プリカットボード対応仕様の搭載装置をご使用のお客様へ

Technical Newsletter

#tnl2015-0019j
2 / 2

プリカットボード対応仕様のサブチャックテーブル

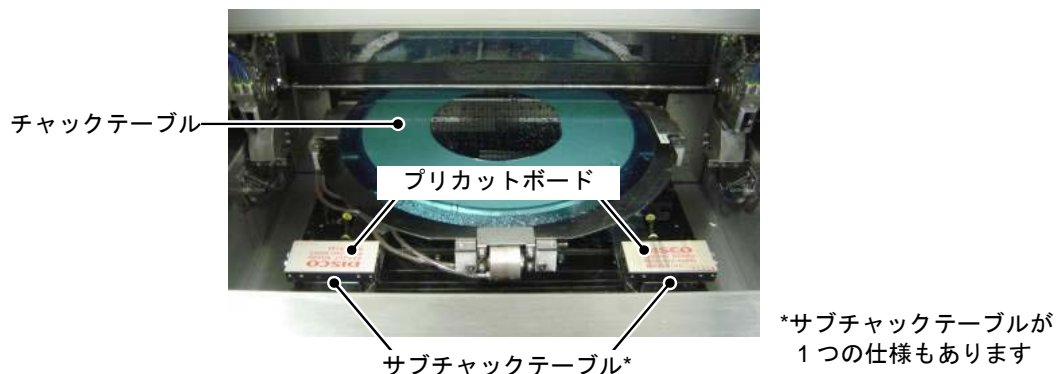
弊社ダイシングソー標準機に対する追加仕様「プリカットボード対応仕様」のサブチャックテーブルがバキューム強化タイプに変更されました。今後、出荷される装置に搭載されるサブチャックテーブルは順次、バキューム強化タイプに置き換わります。

従来のサブチャックテーブルのバキューム機構に対する以下の変更により、プリカットボードをより確実に吸着できるため、装置の更なる安定稼働につながります。

- ・真空エジェクタを2つに増やし、バキューム力を向上させました。
- ・バキューム配管内に吸い込まれた水を効率的に排出する構造とし、バキューム性能の安定性を向上させました。

従来品と比較した場合、エアの消費量がサブチャックテーブル1つ当たり 25 L/min 増加します。
